**LICITACIÓN PÚBLICA NACIONAL N° 01/2025**  
**“Programa de Fortalecimiento de la Actividad Deportiva**  
**Urbana en Santa Fe”**

**Obra: “Construcción Centro de Tiro Deportivo de la ciudad de Recreo, Departamento La Capital”.**

**CIRCULAR ACLARATORIA N° 3 – CON CONSULTA**

**IA\_04**

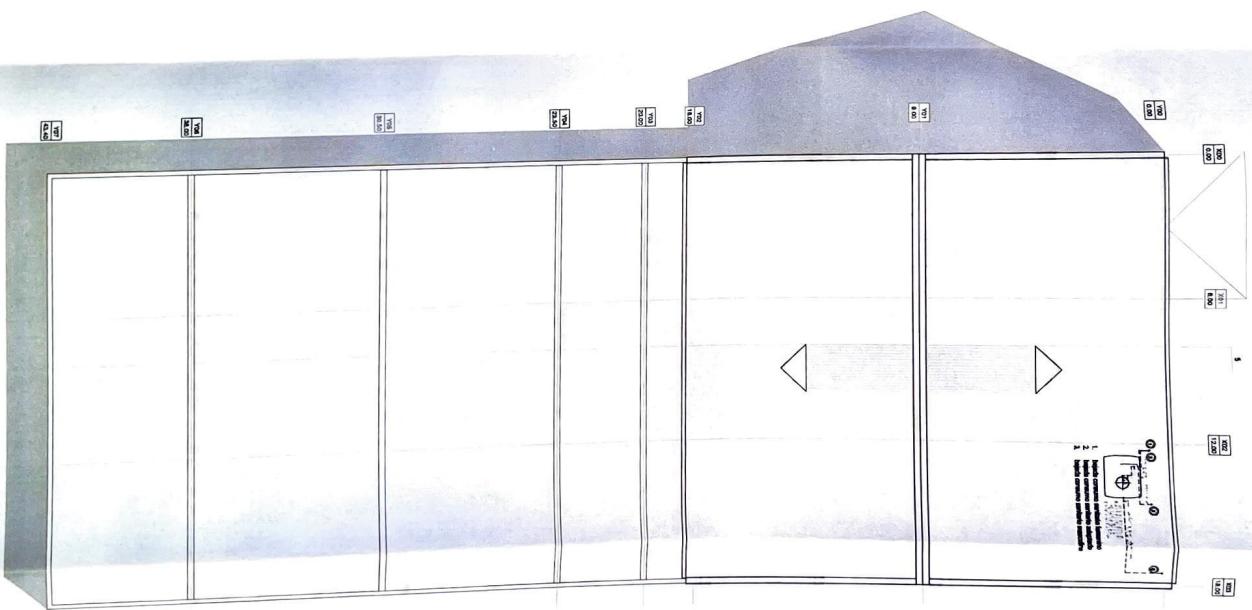
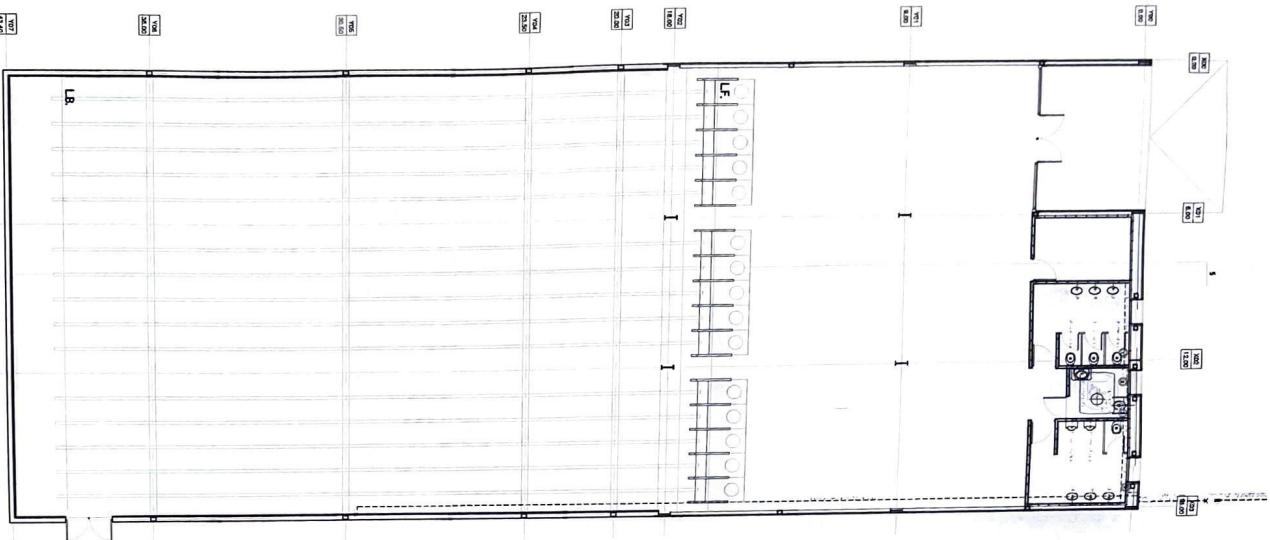
En el Polígono de Instrucción no están planteadas las instalaciones sanitarias (provisión de agua, cloacas ni pluviales). Favor de aclarar o indicar lineamientos para los mismos.

En el pliego hace mención al plano "53 la\_04 Polígono de Instrucción - Instalación Agua / Planta Baja – Cubierta.\_" pero no está ese plano, en su lugar aparece uno de instalación eléctrica.

La instalación cloacal y pluvial se encuentra esquematizada en el plano PDPC\_03. El plano de instalación de agua de ese sector fue omitido en la documentación; se adjunta como anexo a la presente circular el plano IA\_04.

La instalación cloacal y pluvial se encuentra esquematizada en el plano PDPC\_03. El plano de instalación de agua de ese sector fue omitido en la documentación; se adjunta como anexo a la presente circular el plano IA\_04.
